Q-krav vid uttag från Stamnätet

Redovisning av problemställningar

Per Norberg, Professor
 Technical Controller
 Vattenfall Eldistribution AB
 December 2017

Modern auto-kopplad 410/145 kV transformator med inbyggd Ik-reglering i nollpunkten.

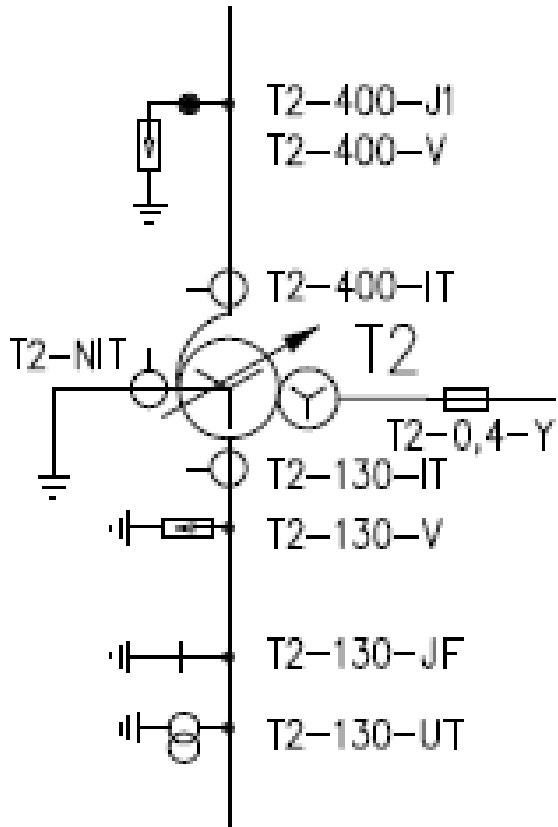
Saknas Ik (eller den inte används) är det lätt att visa att förändringar av spänningen i överliggande nät ytterst marginellt påverkar reaktiv uttaget.

Om transformatorn matar ett system med enbart en anslutning till överliggande nät så kommer en höjning av spänningen på 130 kV innebära en liten minskning av det reaktiva uttaget.

Om transformatorn matar ett system med flera anslutningspunkter mot överliggande nät så kommer en höjning av spänningen på 130 kV innebära en ökning av det reaktiva uttaget som kan bli flera 10-tals MVar.
